CONCORRÊNCIA – PROCESSO DE COMPRA FFM/ICESP RS 1842/2022

CIRCULAR Nº 04

DUVIDAS TÉCNICAS

Prezados segue para ciência, **Circular 04**, referente a **contratação de empresa especializada em serviços de reforma civil para a obra do Núcleo de Pesquisa, correspondente a 1.274 m² de intervenção, localizado no 12º andar - ICESP (Instituto do Câncer do Estado de São Paulo), situado à Av. Dr. Arnaldo, nº 251, Cerqueira César – São Paulo/SP.**

PROJETO DE ARQUITETURA

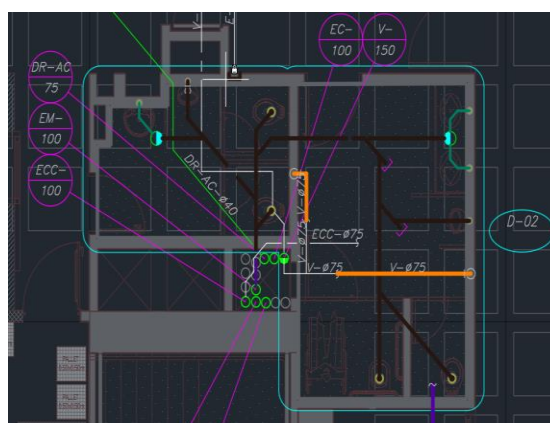
1. Favor confirmar se os banheiros abaixo fazem parte do escopo, pois no projeto hidráulico estão projetadas as instalações, porém no projeto de arquitetura informa “Área fora do escopo de intervenção”. Qual informação prevalece?

Resposta: Estes banheiros não estão contemplados no escopo da obra. Desconsiderar alterações de instalações.

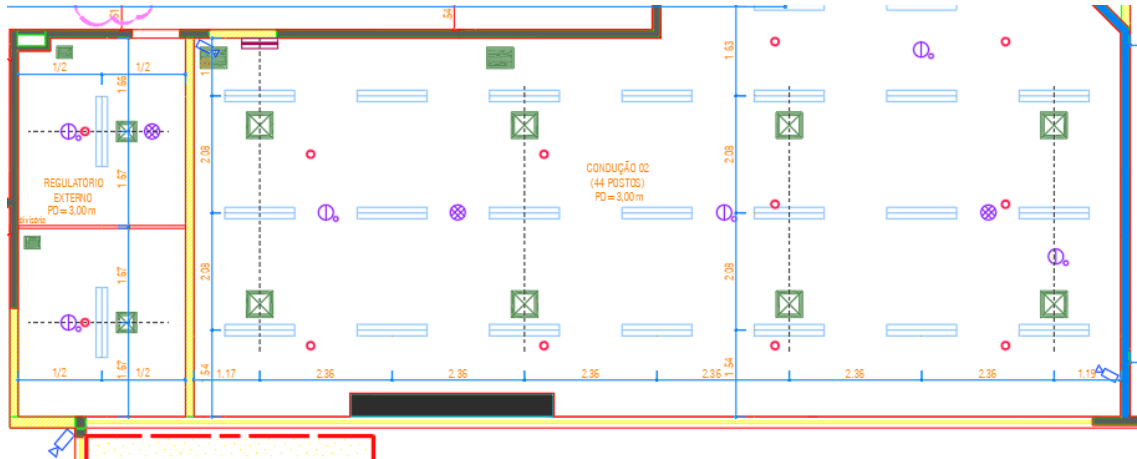
2. Na planta de forro, existem diversas áreas que não constam hachura para o tipo de forro (conforme abaixo). Acreditamos que a planta que seria somente de forro não foi gerada, pois a planta é igual a

planta de forro de instalações. Sendo assim, podemos considerar a utilização de forro de gesso monolítico fixo, nas áreas onde não está indicado?

Resposta: Sim, pode considerar troca do forro das áreas de intervenção de obra. Solicitaremos uma revisão com as devidas indicações.

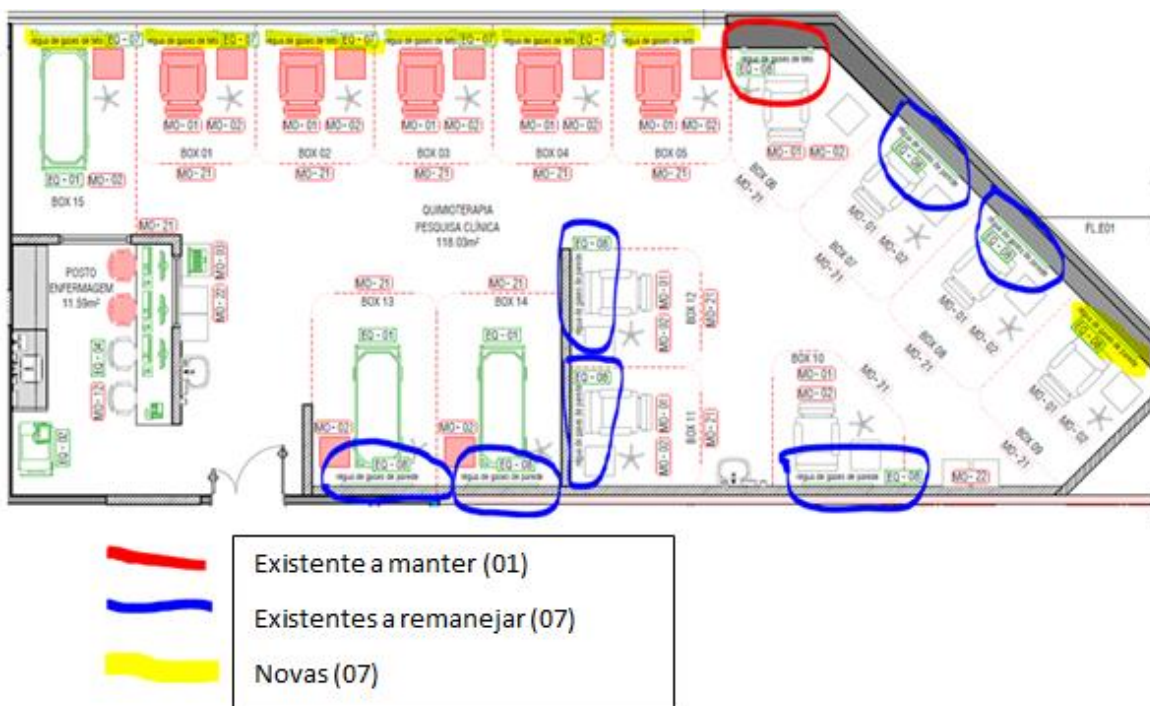
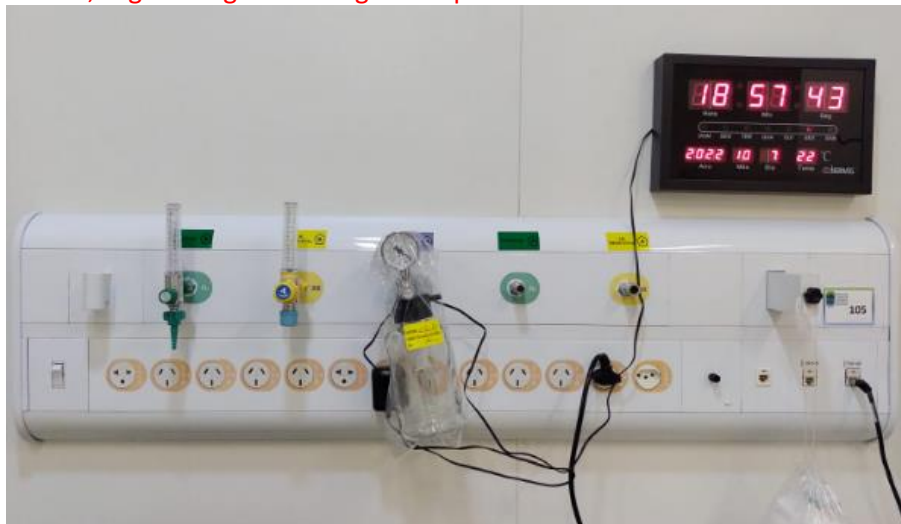
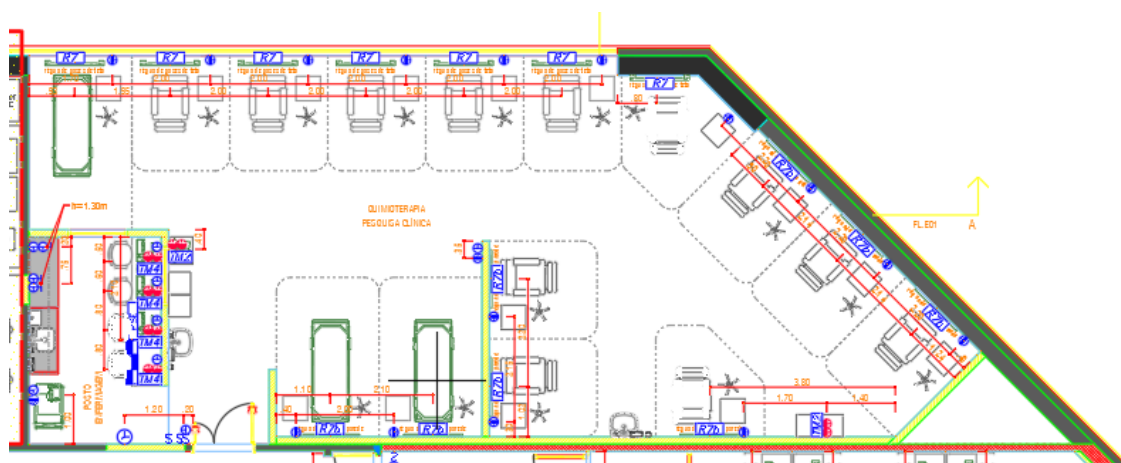
3. As réguas de gases medicinais fazem parte do escopo da construtora? Se sim, precisamos que seja enviado o detalhamento da configuração das réguas, bem como quais fabricantes estão homologados.

Resposta: Sim, faz parte do escopo da obra. Temos 07 réguas de gases de parede e 01 régua de gases de teto existentes na área da Quimioterapia / Sala de apoio ao lado, que serão reutilizadas. Apenas deverão trocar os plugs de tomadas antigas – EQ-08.

As réguas de gases de teto EQ-07 serão novas (06 unidades), que deverão ser adquiridas. 01 régua de gases de parede deverá ser nova, seguindo o modelo da existente.

Abaixo, segue imagem das régua de parede existentes:

07 régua de parede existentes a serem utilizadas (02 ptos ar comprimido, 02 ptos de oxigênio e 01 pto de vácuo).

As 06 régua de gases de teto (aérea) novas deverá seguir o modelo similar as existentes.

Fabricantes de referência: Oxichama.

Projeto de arquitetura

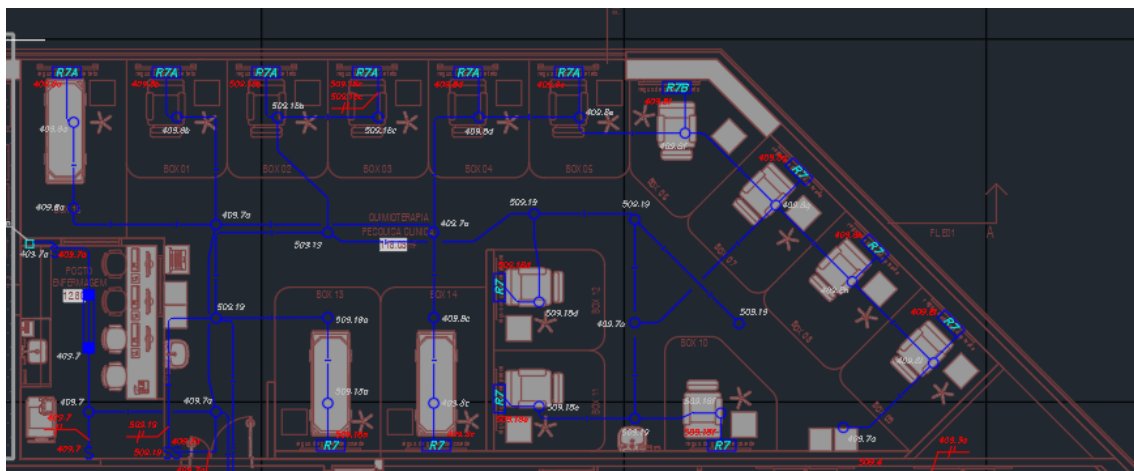
4. O projeto de arquitetura não está compatibilizado com o projeto de instalações no quesito das régua de gases. A nomenclatura “régua existente a manter”, “régua nova” e “régua remanejada” (conforme abaixo). Favor informar qual projeto devemos seguir.

Resposta: Seguir com projeto de instalações e as orientações acima sobre o que é novo e existente.

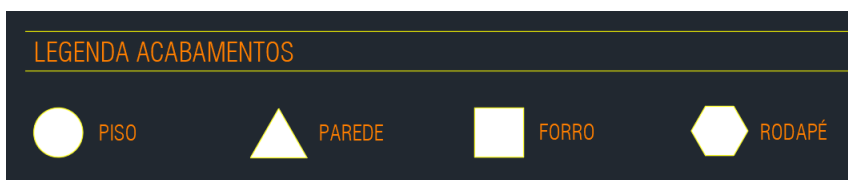
5. No projeto de arquitetura não está identificado o tipo de rodapé a ser utilizado. Podemos considerar nas áreas de carpete a utilização do “Rodapé de poliestireno para piso vinílico, espessura de 2 mm e altura de 10 cm, Fornecimento e instalação”?

Resposta: Na planta de “Civil” está indicado o tipo de rodapé em todos os ambientes. Segue abaixo a legenda de cada símbolo e será emitida uma revisão com as devidas indicações:

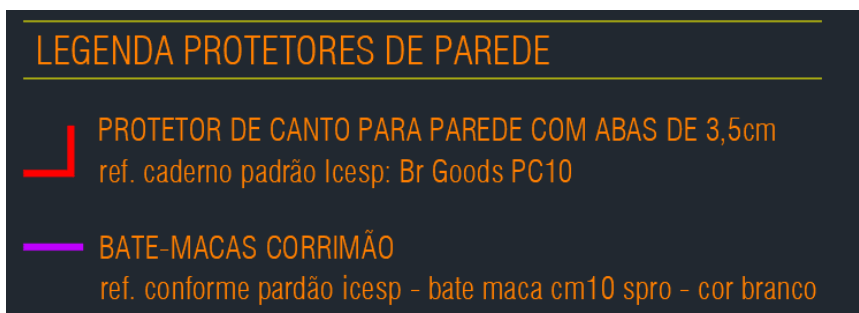
6. Não possuímos especificação dos protetores de parede, no projeto só existe a informação abaixo:

Resposta: Segue abaixo a especificação dos protetores. Será emitida uma revisão com as devidas indicações:

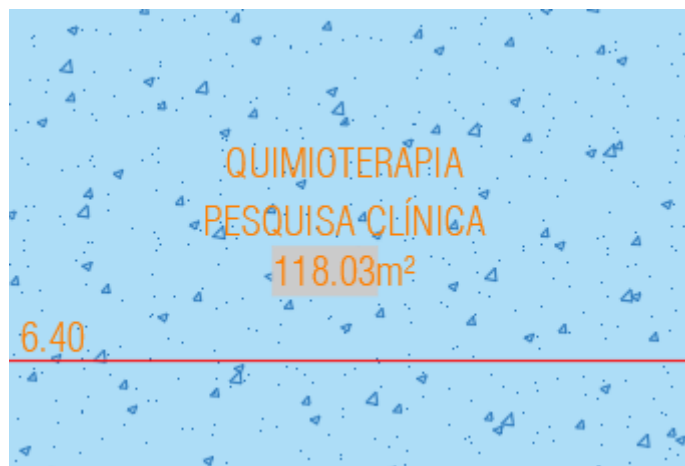
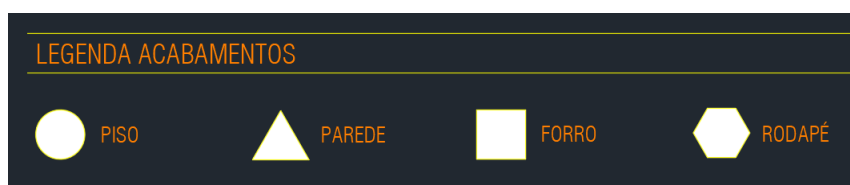
7. A que se refere cada simbologia abaixo, pois na legenda não está evidenciado. O quadrado geralmente é simbologia de piso, porém de utilizarmos conforme está na sequência da legenda, não condiz com o projeto, EXEMPLO: Quimioterapia

Resposta: Segue abaixo a legenda de cada símbolo e será emitida uma revisão com as devidas indicações:

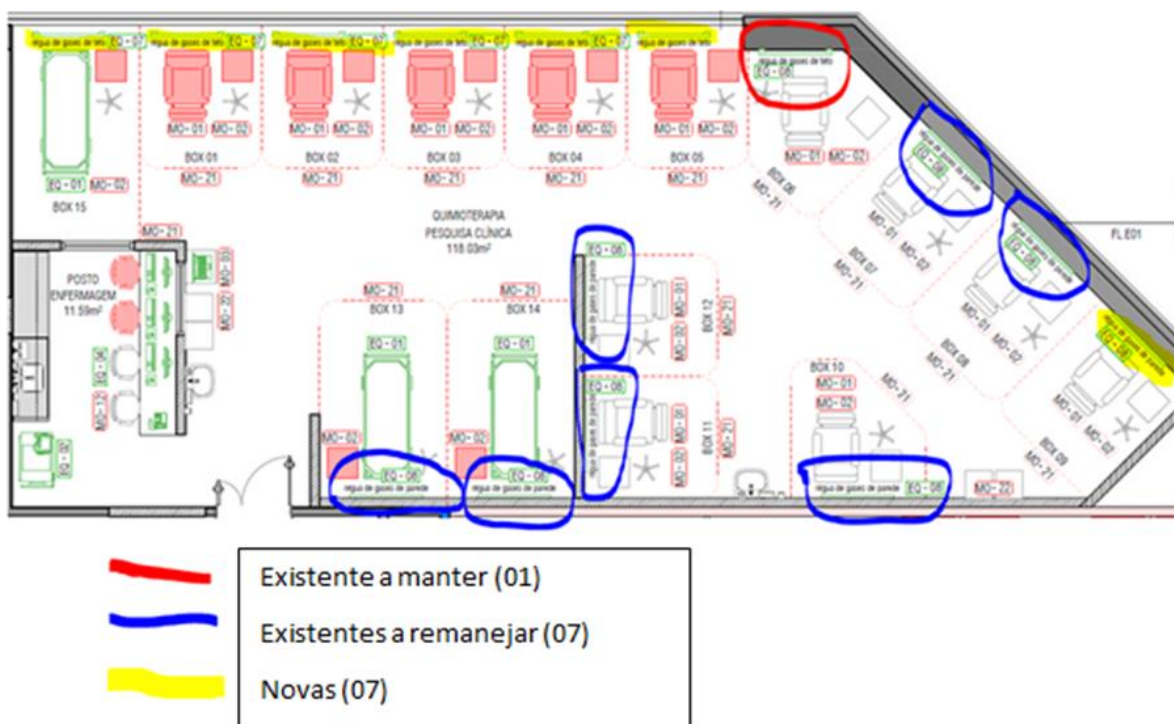
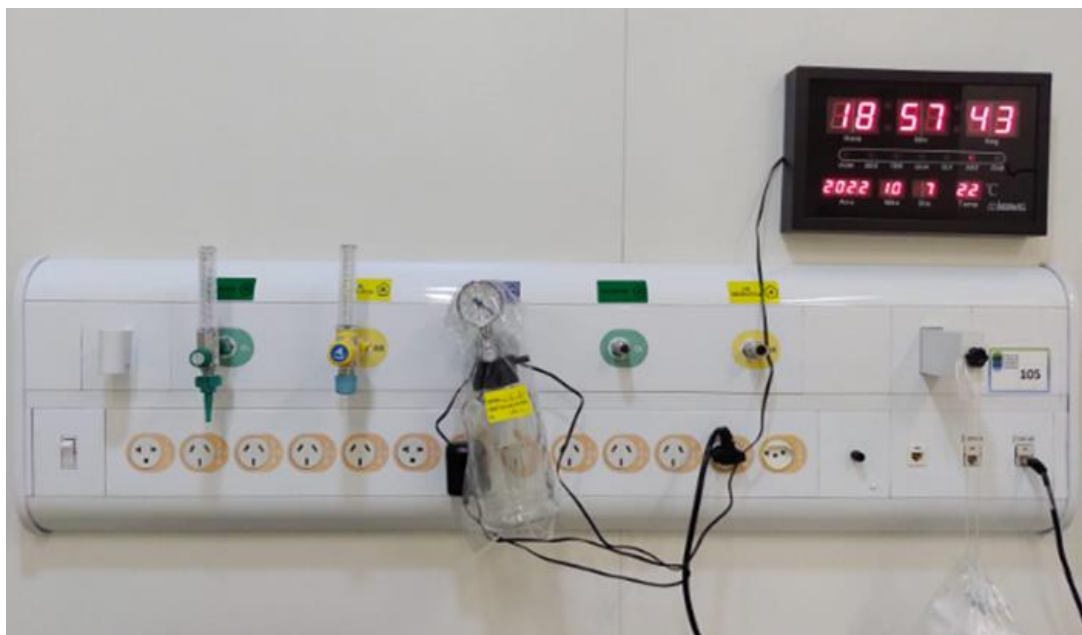
9. Ocorreu uma dúvida quando as régua a serem instaladas.

Há uma solicitação que a ser fornecida dever igual a existente, mas existe uma divergência entre projetos e planilha.

Em um local diz ser modelo R& e outro R8, mas não fornece o fabricante da existente.

Resposta: Temos 07 régua de gases de parede e 01 régua de gases de teto existentes na área da Quimioterapia / Sala de apoio ao lado, que serão reutilizadas. Apenas deverão trocar os plugs de tomadas antigas – EQ-08.

As régua de gases de teto EQ-07 serão novas (06 unidades), que deverão ser adquiridas.

01 régua de gases de parede deverá ser nova, seguindo o modelo da existente.

07 régua de parede existentes a serem utilizadas (02 ptos ar comprimido, 02 ptos de oxigênio e 01 pto de vácuo).

As 06 régua de gases de teto (aérea) novas deverá seguir o modelo similar as existentes.

Fabricantes de referência: Oxichama.
